**Modulo per la presentazione delle osservazioni per i piani/programmi/progetti sottoposti a procedimenti di valutazione ambientale di competenza statale**

**ID: Codice procedura (ID\_VIP/ID\_MATTM): 12691**

**“Progetto di un impianto eolico denominato “Pitigliano” ubicato nei comuni di Pitigliano (GR) e Sorano (GR) costituito da 20 (venti) aerogeneratori di potenza nominale 7,0 MW per un totale di 140,0 MW con relative opere connesse ed infrastrutture indispensabili”**

**Immagine 1. Vincoli ex art. 136 del CBC dal PIT della Regione Toscana e zona approssimativa dove è progettato l'impianto industriale.**

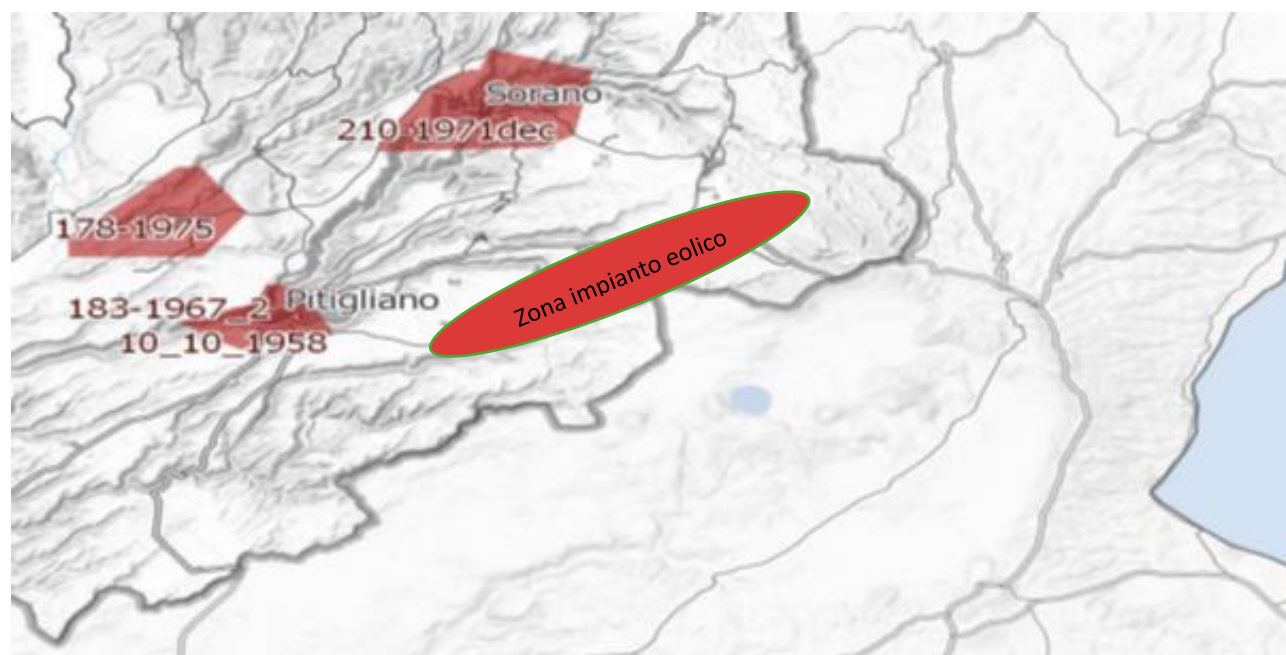
*Inoltre, come sostiene la Proponente parte dell'impianto si verrebbe a trovare a 3,5 km dal centro abitato di Sorano. Infatti, tre degli aerogeneratori WTG 08, 09, 10 sono addirittura all'interno delle fasce di rispetto dei 3 km del suo vincolo paesaggistico di notevole interesse pubblico ex art 136 del CBC. Si evidenzia che così si crea*

un'ulteriore incompatibilità con la tutela del Paesaggio.

**Immagine 3. Cumulo di una parte di impianti eolici, fotovoltaici e geotermici industriali in progettazione ed esistenti intorno all’eolico industriale “Pitigliano”.**

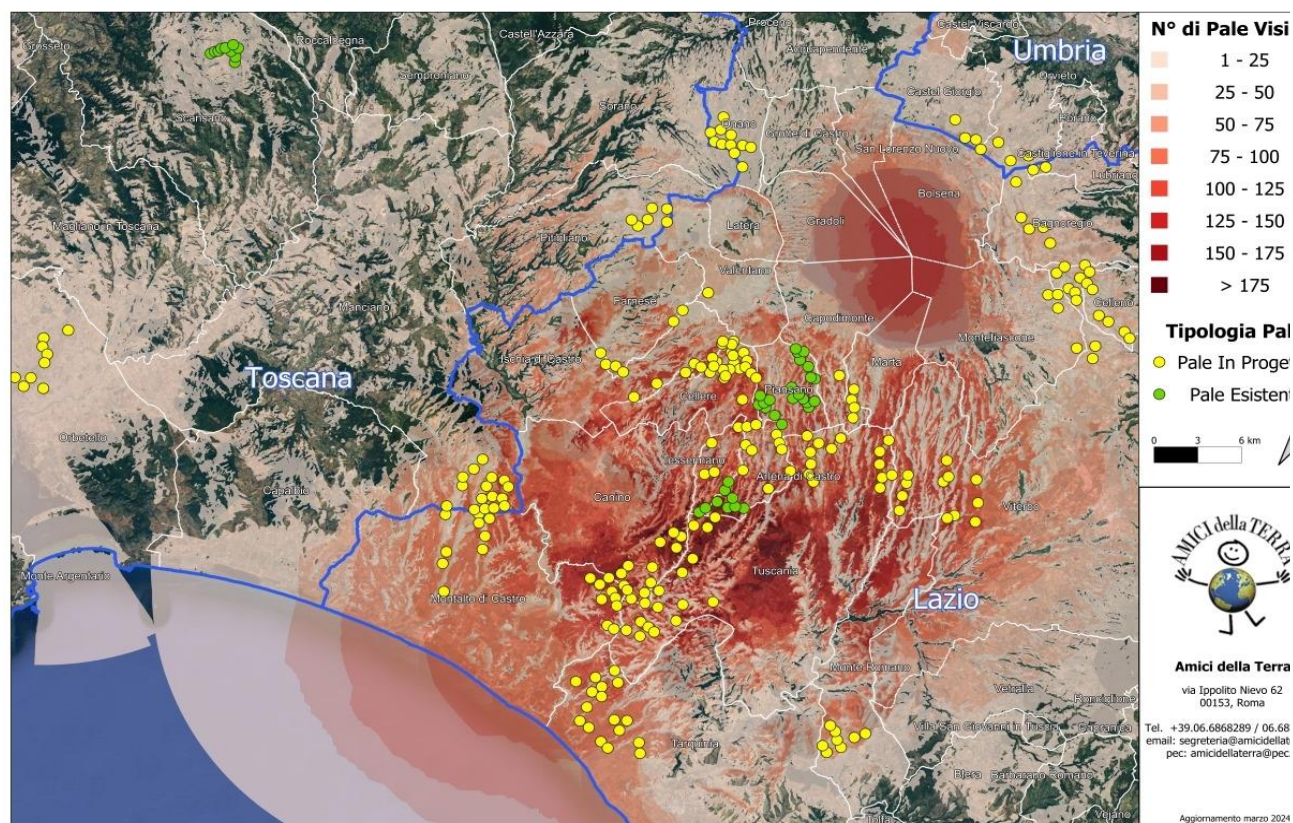
Beni Culturali “*Ambito paesaggistico, geologico e geomorfologico dell’orlo della caldera di Latera ...*” Non vengono nemmeno citati gli impianti eolici in progetto al MASE, il “Rempillo” (6 aerogeneratori) e un altro in verifica amministrativa di 14 aerogeneratori e 72, 6 MW. Ad oggi nei territori di Pitigliano, Sorano e in quello limitrofo potenzialmente potrebbero essere insediati 40 aerogeneratori alti 200 metri e larghi 170. Ma la proponente non cita neanche altri impianti che creerebbero il cumulo e quindi maggiore impatto. Infatti, sul territorio della “Città del Tufo” (Sorano e Pitigliano) impatterebbero anche l’impianto eolico “Montarzo” di Onano con 13 aerogeneratori con le dimensioni ricordate, l’altro eolico industriale nel territorio di Valentano con sette aerogeneratori (stesse dimensioni), gli impianti di Farnese con un minieolico di 3 Torri alte 60 metri già installate in località Poggio del Crognolo e l’impianto eolico industriale “Vallerosa” (7 aerogeneratori alti 200 metri e larghi 158 metri) in procedura VIA presso la Regione Lazio. Inoltre, altri impianti del minieolico già presenti a Valentano, Cellere e Piansano e due progetti eolici industriali con le stesse dimensioni (200 m x 170 m) nel Comune di Ischia di Castro. La valutazione del cumulo non prende neanche in considerazione gli impianti industriali di fotovoltaico e agrivoltaico in progetto a Farnese, Valentano, Ischia di Castro, Cellere. L’impianto geotermico in procedura Via al MASE, progettato nella Caldera di Latera. Quindi è stata effettuata una valutazione del potenziale impatto cumulativo non veritiera a dispetto di quanto affermato dalla proponente che sostiene di aver preso in considerazione uno spazio di 10 km intorno al suo impianto per gli impatti che si creerebbero.

#### **OSSERVAZIONE N.12**

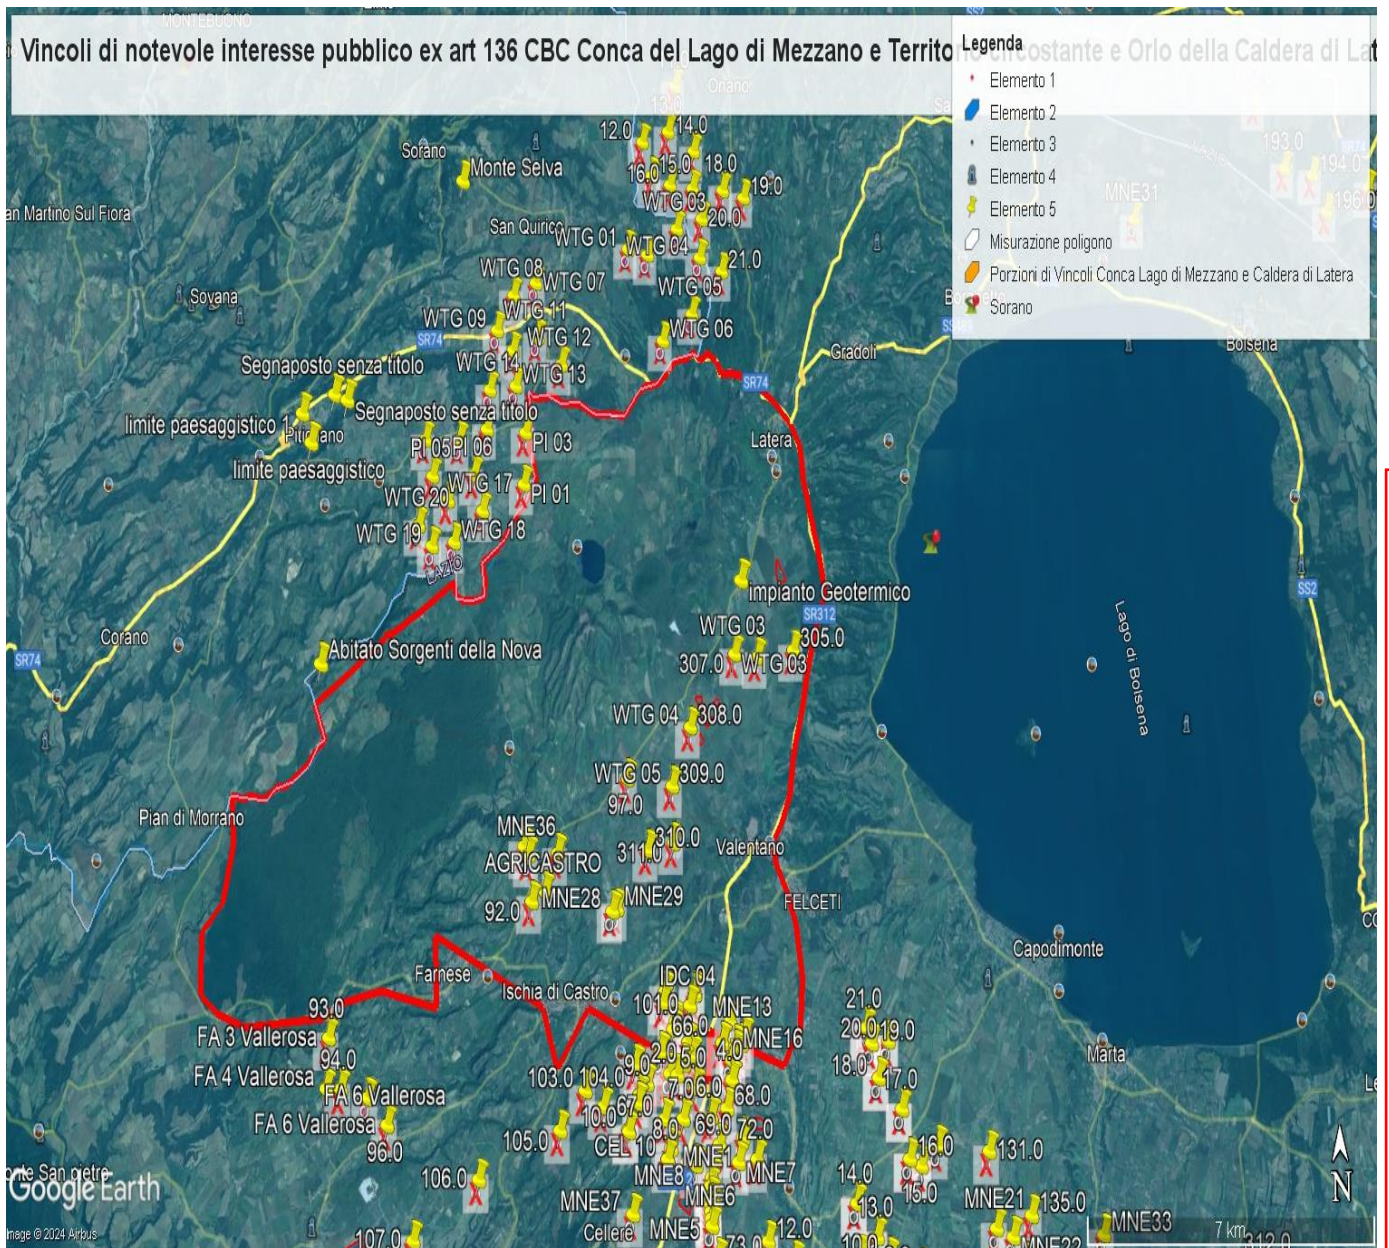
- 1) Lo studio presentato dal proponente nel "Report anemologico" si è basato su dati di parametri meteorologici estratti da un modello di rilevamento virtuale Virtual Met Mast (Vortex ERA - 5 series). Lo studio non riporta che tale modello sia stato validato con misure in sito. Una validazione del modello con misure rilevate sul posto per almeno un anno/ un anno e mezzo dovrebbe essere necessaria per garantire l'accuratezza della produzione energetica stimata.

- 2) Lo studio presentato nel "Report anemologico" riporta valori incoerenti di produzione energetica lorda e netta.
  - a. Nel paragrafo 5.2, Energy calculation, si stabilisce che usando il software Open Wind e il Wake Model Deep Array Eddy Viscosity, la produzione lorda dell'impianto risulta essere di 146,97GWh/anno, la produzione netta 143,59GWh/anno.

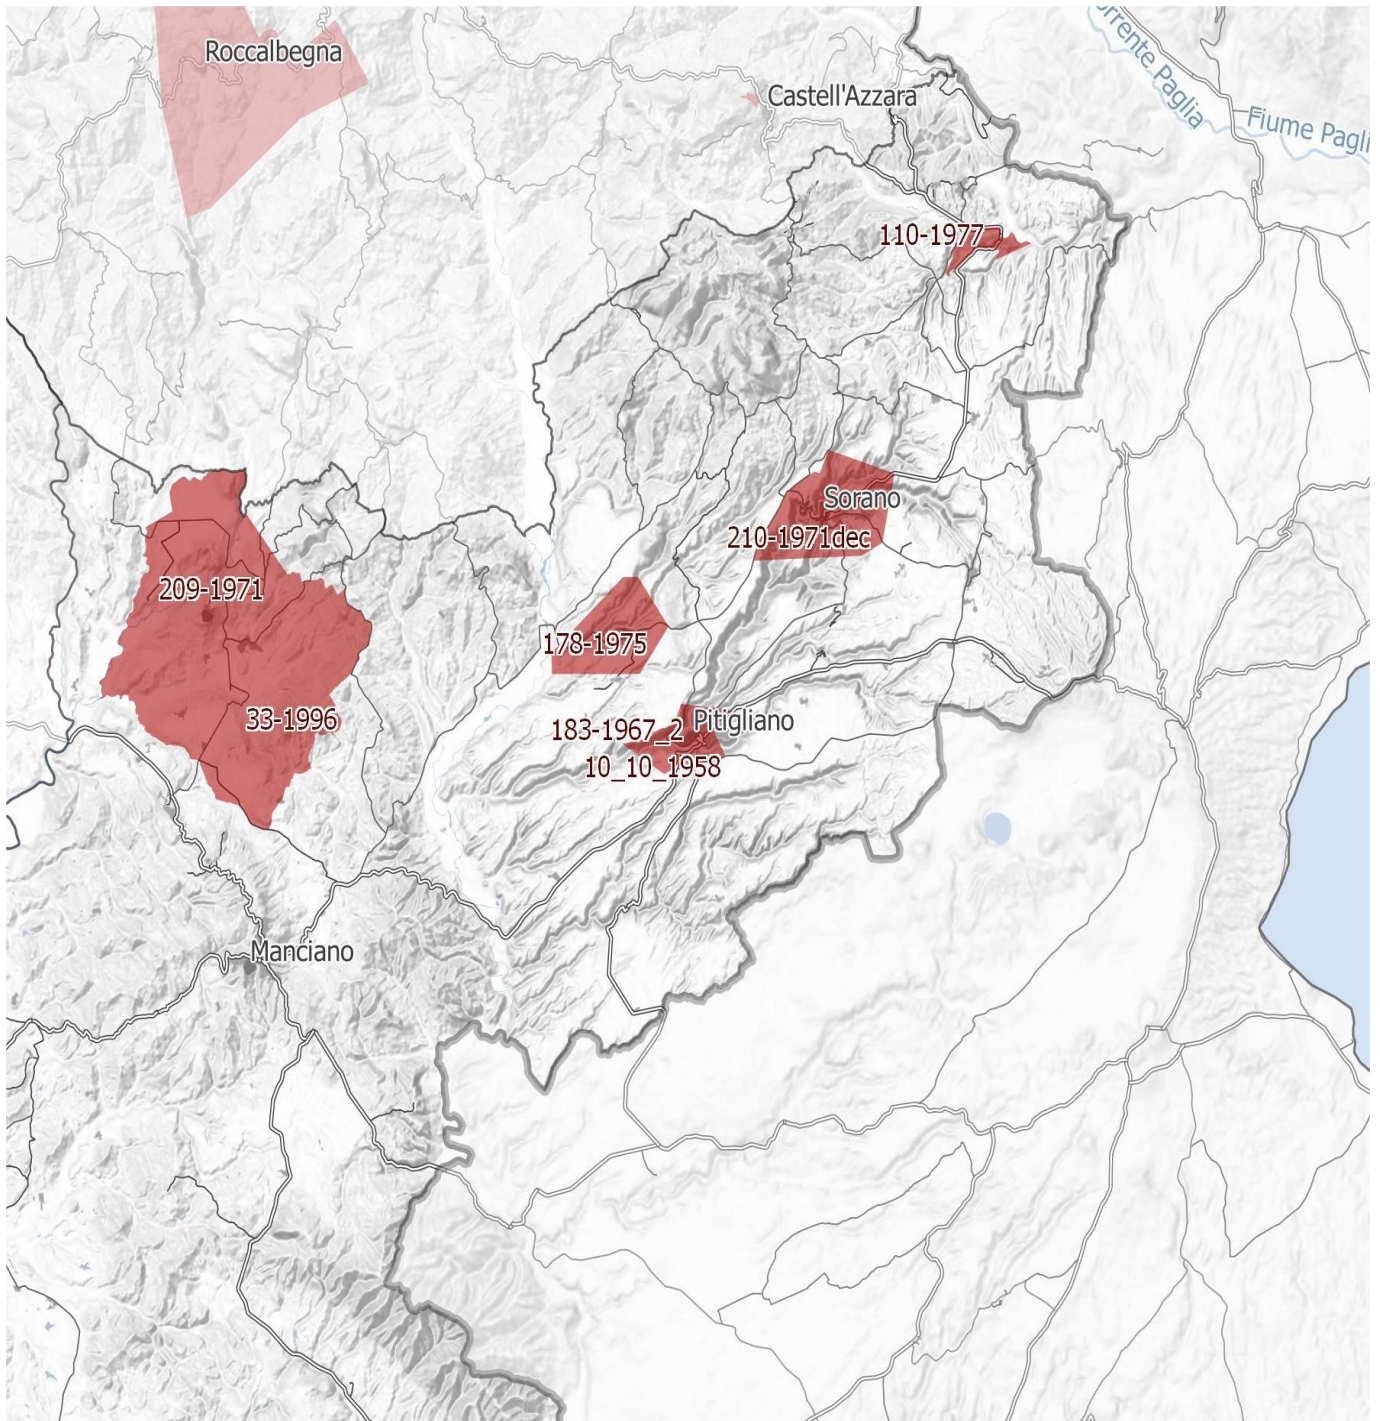
**IMMAGINE n. 4** Si evidenzia che i tre aerogeneratori WTG 07, WTG 08 e WTG 09 impattano con il vincolo paesaggistico di notevole interesse pubblico del Centro Storico di Sorano. Il WTG 07 si troverebbe a 2828 m, WTG 08 2504 e WTG 09 2990. Il cavidotto dell'impianto invece impatta in buona parte del Vincolo paesaggistico ex art. 136 del CBC del Centro Storico di Pitigliano.
